# 泊発電所 3号炉 耐津波設計方針について (燃料等輸送船の検討状況)

令和5年12月7日  
北海道電力株式会社

# 1. 燃料等輸送船の検討状況について

### 【緊急退避(離岸)の時間短縮検討】

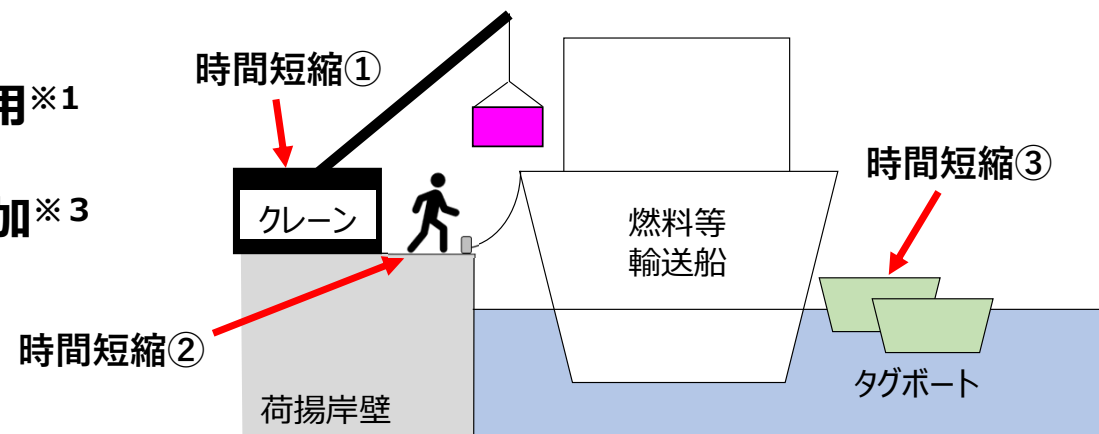
燃料等輸送船の緊急退避の成立性について、退避作業の不確かさを考慮した上で、津波到達までに退避できることを説明すること。また、津波到達までに十分な余裕時間が確保できない可能性を踏まえ、緊急退避ができない場合を想定しても、他の対策によって燃料等輸送船が漂流物とならないことを説明すること。

- 泊3号炉の基準津波の検討の中で、発電所への津波の到達が最短で14分程度となる見込みであること及び当初想定していた緊急離岸に要する時間が16分必要であることから、緊急離岸に係る時間短縮方策を検討し、成立性確認のために、泊発電所専用港にて燃料輸送船を使用した緊急退避(離岸)訓練を実施し、退避に係る各種作業時間の計測を行った。
- 緊急退避訓練は、輸送物との干渉があり時間的に厳しいと考えられる荷役作業中を想定して実施した。荷役作業中の緊急離岸及び港口まで退避できる時間については、作業時間短縮のために以下を考慮することで、津波到達前の14分以内で退避できることを確認した。
  - ・地震発生から離岸まで：7分25秒
  - ・地震発生から港口退避まで：13分28秒

時間短縮①：巻き上げ速度の速いクレーンの採用※1

時間短縮②：係留方法などの手順合理化※2

時間短縮③：通常1隻のタグボートを2隻に増加※3

- ※1：既存の港湾ジブクレーンについては、撤去することも検討中。
- ※2：陸側に係留索取外し要員を配置し、船側要員は船側作業に専念する。
- ※3：燃料等輸送船を先導するタグボートの隻数を増加し回頭に掛かる時間を短縮
